Keitimo Nurodymas Nr. 5.

Projekto pavadinimas: „VGTU Elektronikos, Mechanikos ir Transporto inžinerijos fakultetų laboratorijų korpuso (Plytinės g. 25, Vilnius) statybos darbai su darbo projekto BIM (angl. Building Information Modeling – Statinio informacinis modelis) aplinkoje parengimu“.

Tema: Dėl telferio sijos, 10t keliamosios galios

PRIEDAS:

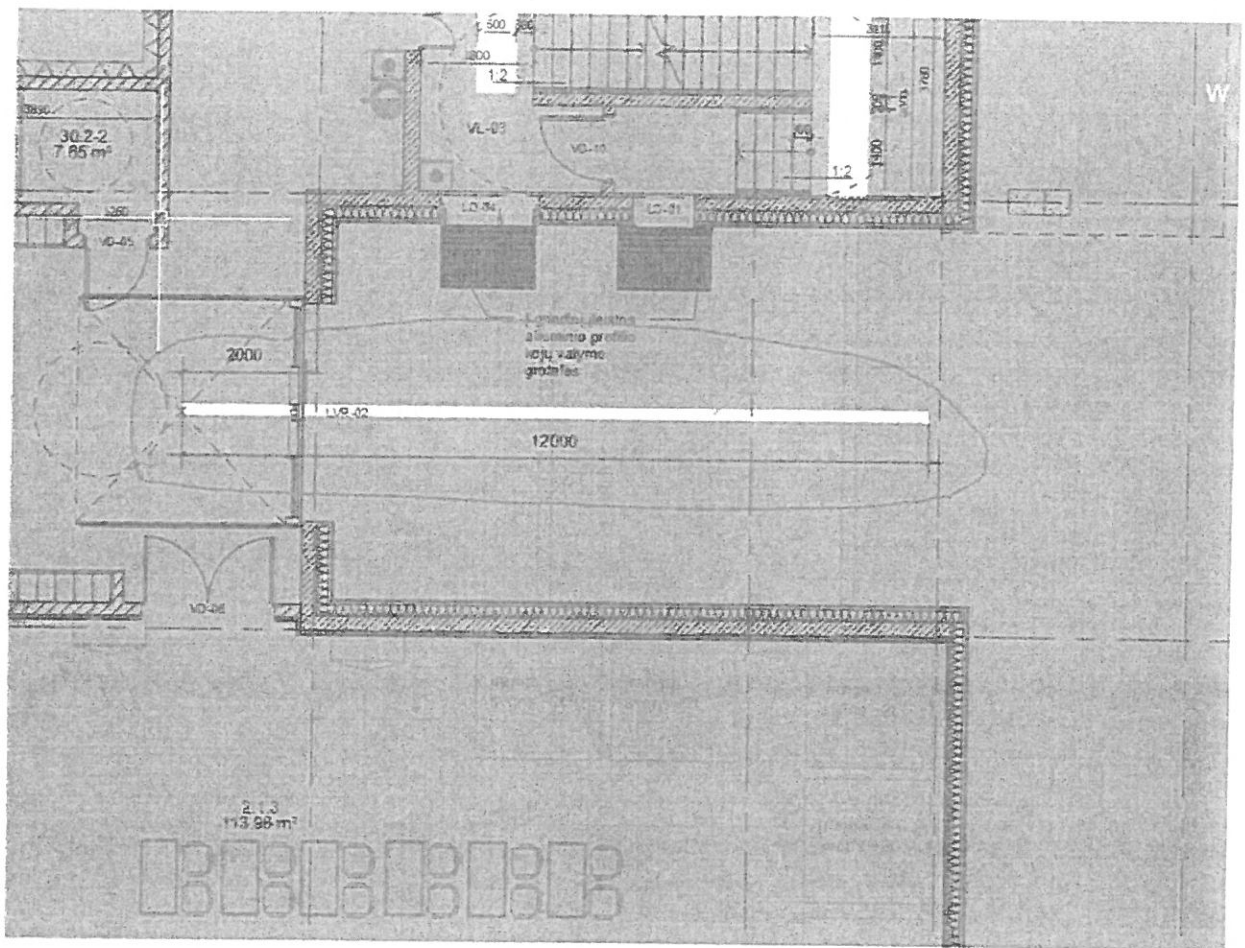
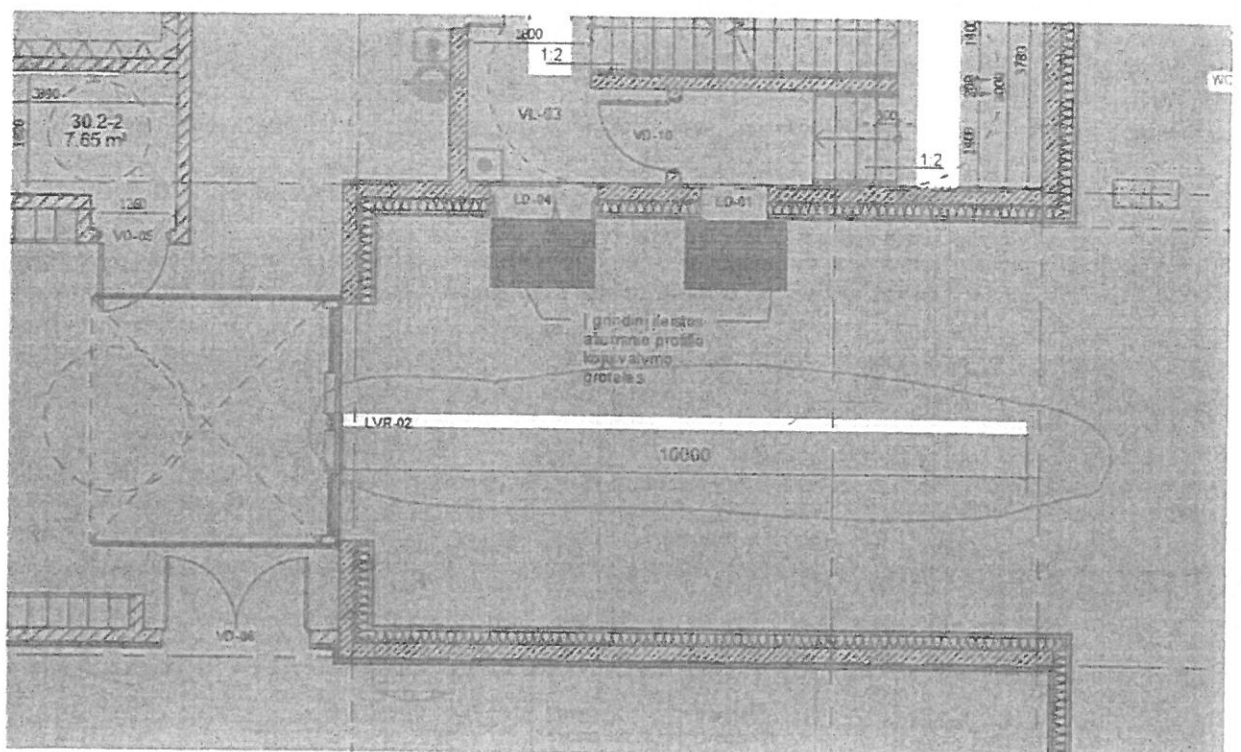
Pagal Techninį projektą 1 aukšte, lauke, tarp ašių 12-14 ir C-D, yra numatyta telferio sija 10t keliamosios galios. Techniniame projekte sijos dalis (2,0m.) yra numatyta patalpoje 26/27-1, koridoriuje.

Išnagrinėjus situaciją, yra priimtas sprendimas trumpinti siją, numatyti siją tik lauke iki pakeliamu vartų (žr. priedą).

Priimtas sprendimas, trumpesnė sija:
